#### AVIS DE L'AUTORITE ENVIRONNEMENTALE

<b>Demandeur</b>	SARL FERME EOLIENNE DES TILLEULS
<b>Commune</b>	Bapaume (62), Ligny-Thilloy (62) et Gueudecourt (80)
<b>Objet</b>	Demande d'autorisation d'exploiter un parc éolien de 11 aérogénérateurs et deux postes de livraison
<b>Références</b>	Dossier dans sa version de juin 2015

Situation du projet vis-à-vis du SRE de la région Picardie (celui du Nord-Pas-de-Calais n'est pas représenté) : zone défavorable en blanc, favorable sous condition en orange et favorable de couleur verte

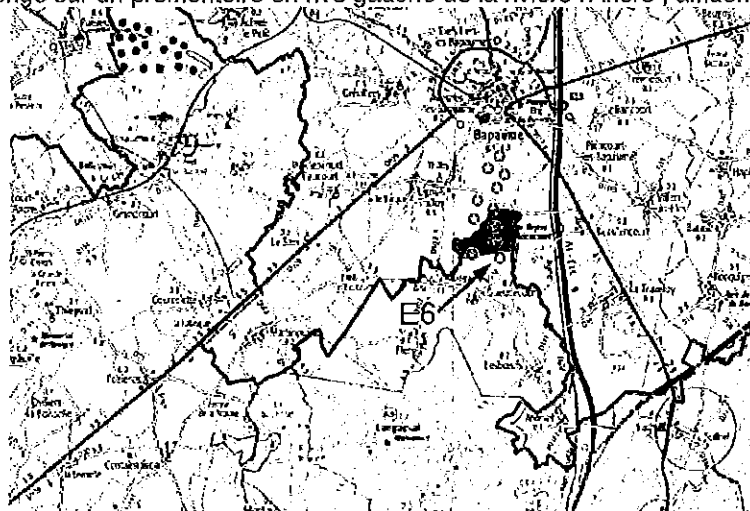
La partie picarde du projet est située sur une zone favorable au développement de l'éolien du SRE Picardie à l'exception de l'éolienne E6. L'éolienne E6 est en zone défavorable du SRE Picardie. Cela est justifié par l'enjeu « très fort » en terme paysager ainsi que de patrimoine historique du « cône Est de 15 km de Thiepval » (Cf. page 22 du SRE). Il s'agit du monument de Thiepval commémoratif de la grande guerre érigé sur un promontoire en rive gauche de la rivière l'Ancre ; affluent de la Somme.

L'autorité environnementale recommande de mieux préciser la façon dont le projet prend en compte les SRE, et en particulier en ce qui concerne l'éolienne E6 du côté Picard.

Situation du projet vis-à-vis de trois autres parcs éoliens proches

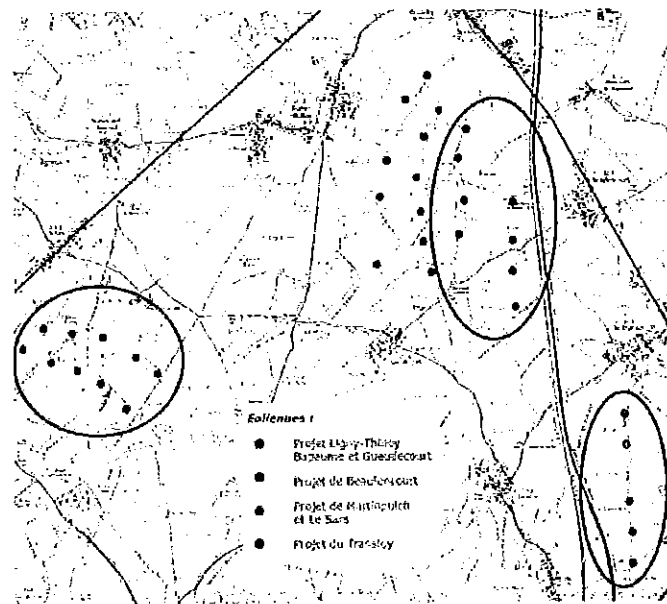
Le parc éolien « du Rio » est bien pris en compte au niveau des thématiques nature et paysage. Pour la thématique bruit, la simulation informatique du bruit généré aurait pu être faite en tenant compte de ce parc. Un fonctionnement optimisé est néanmoins prévu comprenant le bridage des aérogénérateurs. Son réglage et également la nécessité de s'assurer du respect des seuils réglementaires de jour comme de nuit, impliqueront la réalisation d'une campagne de mesures acoustiques après mise en service de l'ensemble des éoliennes du parc. Cette disposition post réalisation, permettra également de réguler les effets sonores cumulés avec le « parc du Rio » à Beaulencourt.
